710 - INSP
ISO/IEC 17020
Origineel verslag

Verslagnummer:
31/27022026/56480/65285/1

Inspectie adres: Boskouterstraat 86, 9420 Erpe-
Mere (België)

Type: Verkoop [Afd 8.4.2]

Elektrisch bord

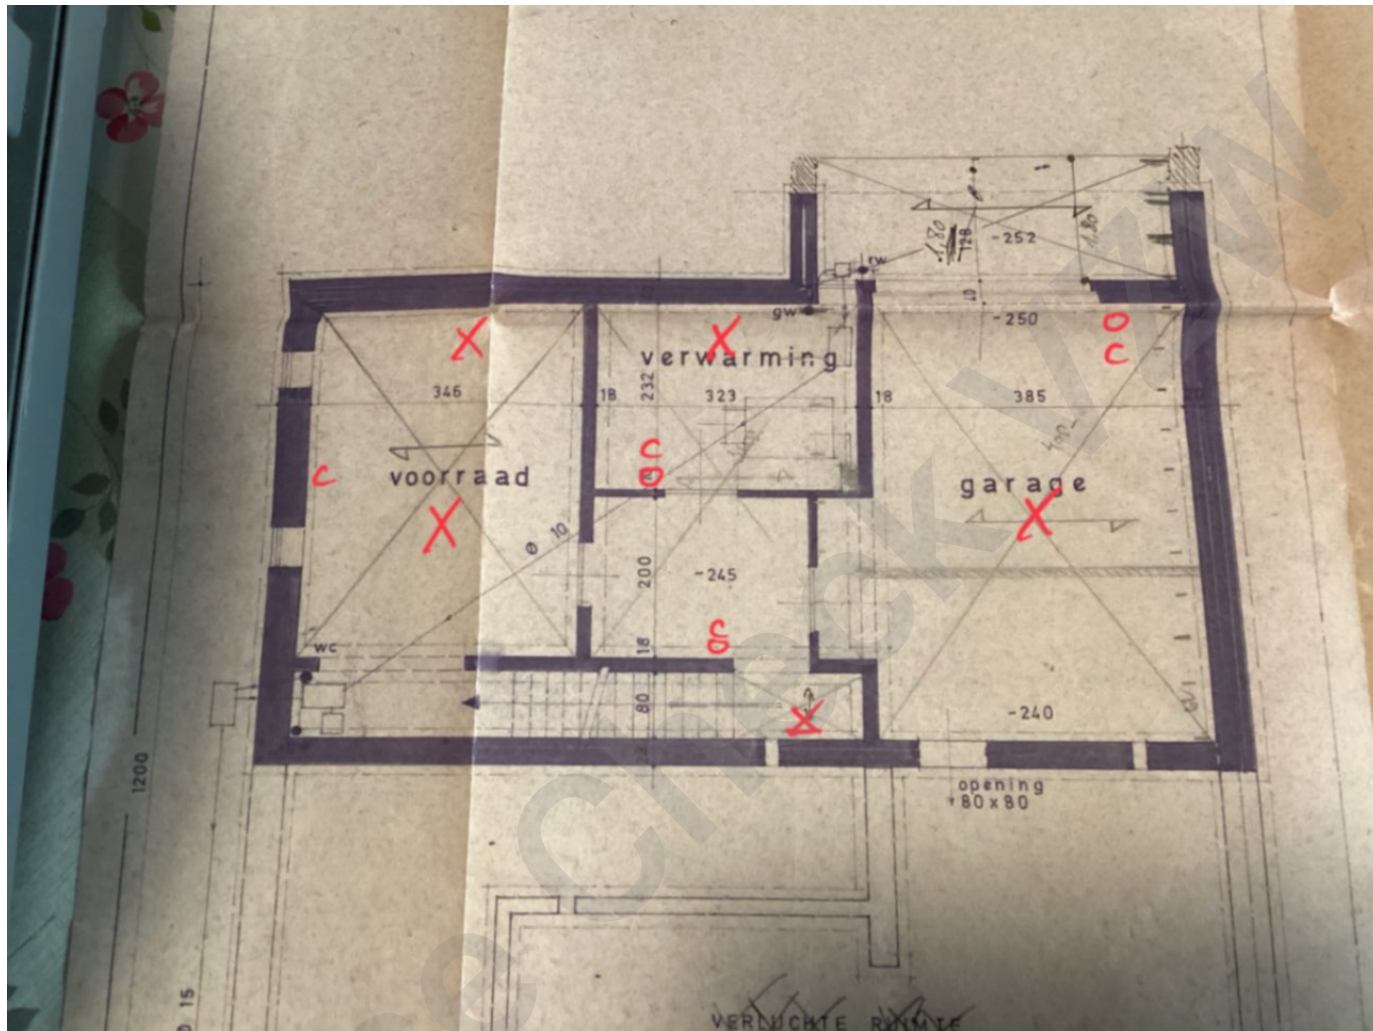
- De aardingsonderbreker is niet conform of afwezig. - oAfd 5.4.3.5
 - De controle van een/meerdere foutlussen is niet afdoende. - oAfd 6.5.7.2.b.4.d; oAfd 6.4.6.4.b.4

- Het verdeelbord is onvoldoende gemarkeerd. Individuele markering, voedingsspanning en/of gevarendriehoek ontbreken. - oAfd 3.1.3.3; Afd 9.4.1
 - Het eendraadschema en situatieplan zijn niet aanwezig. - oAfd 3.1.2.1

- De kringen, de onderbrekingstoestellen en of de beschermingstoestellen zijn niet duidelijk en zichtbaar gekenmerkt. - Afd 3.1.3
 - Hoofddifferentieelstroombeschermingsinrichting is niet aanwezig. - oAfd 4.2.4.3

- De installatie is niet aangevuld met een differentieelstroombeschermingsinrichting met hoge of zeer hoge gevoeligheid. - oAfd 4.2.4.3
 - Het ontbreekt het hoofdbord aan een hoofdschakelaar om de 3 fasen en eventueel de nulleider gelijktijdig te onderbreken en deze functie kan slechts worden uitgevoerd door de stroomverbreker dewelke niet is ontworpen om secties te scheiden. - oAfd 5.3.5.2.b

- De houders van de penautomaten zijn niet uitgerust met een kaliberstuk. - oAfd 5.3.5.5.a
 - Geleiders van het type VOB zijn niet in een buis geplaatst en/of zoals het zou moeten. - oAfd 5.2.9.3

Schetsen

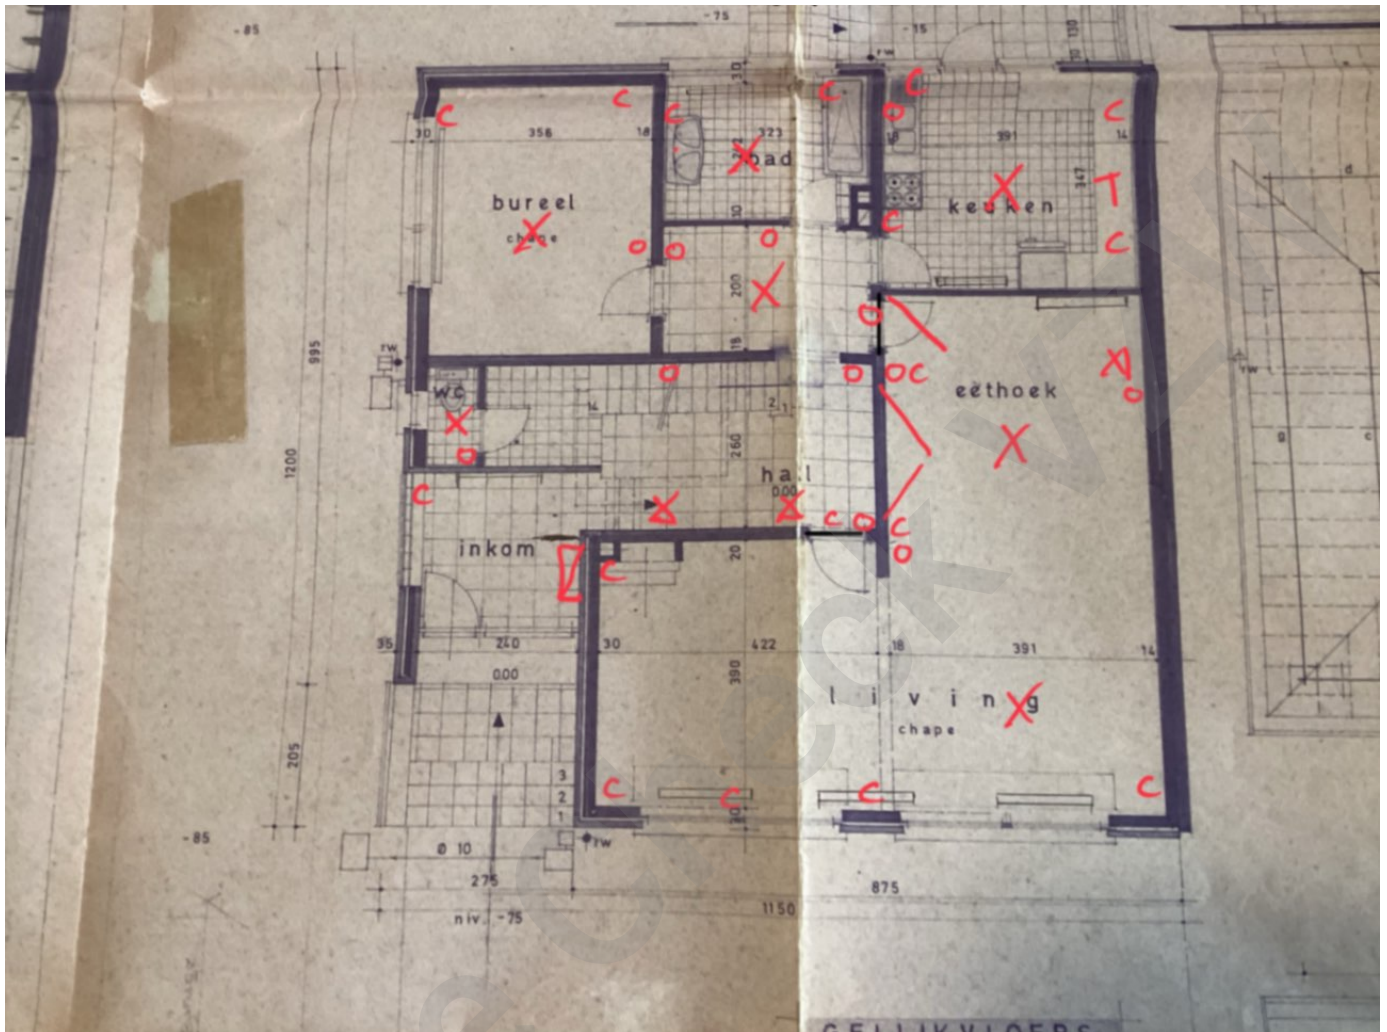
- De schema's zijn niet aanwezig of niet correct. Wij kunnen niet uitsluiten dat er geen nieuwe inbreuken zullen zijn bij het voorleggen van de (nieuwe) schema's.
- We raden aan de dienstspanning aan te duiden op het elektrisch bord.
- De aarding kon niet worden gemeten, deze zal gecontroleerd worden tijdens de volgende inspectie.
- Het is niet mogelijk het elektrisch bord te open, demonteren zonder het te beschadigen. Alles kon niet gekeurd worden.
- De woning is bemeubeld. Het kan zijn dat niet alle onderdelen gecontroleerd zijn.
- Bij een vernieuwing van de elektrische installatie, zullen de afwijkingen niet meer van toepassing zijn.
- Door gevolg te geven aan de hoger vermelde inbreuken, is het mogelijk dat er bij een volgend onderzoek bijkomende inbreuken aan het licht komen.
- Keuring gebaseerd op verkregen info van eigenaar/verantwoordelijk installatie.
